Service Bulletin

HOOFDGROEP	GROEP	NO.
3	32	1
DATUM		
7 juli 1986		
BETR.		
Accu laden		
Diesel auto's		
740/760

Slecht laden van accu bij diesel auto's

142 442

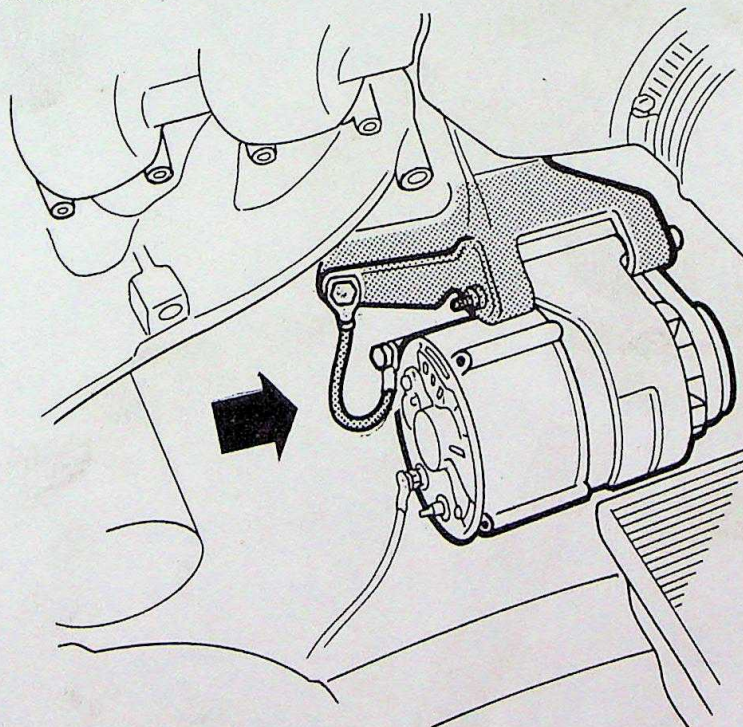
Slecht laden van de accu bij diesel auto's kan worden veroorzaakt door een onvoldoende massaverbinding tussen de dynamo en het motorblok.

Dit kan worden verholpen door tussen de dynamo en het motorblok een aparte kabel (Volvo O/N 1 215 278-1) te trekken.

Met ingang van modeljaar 1987 is deze kabel al van fabriekswege aangebracht.
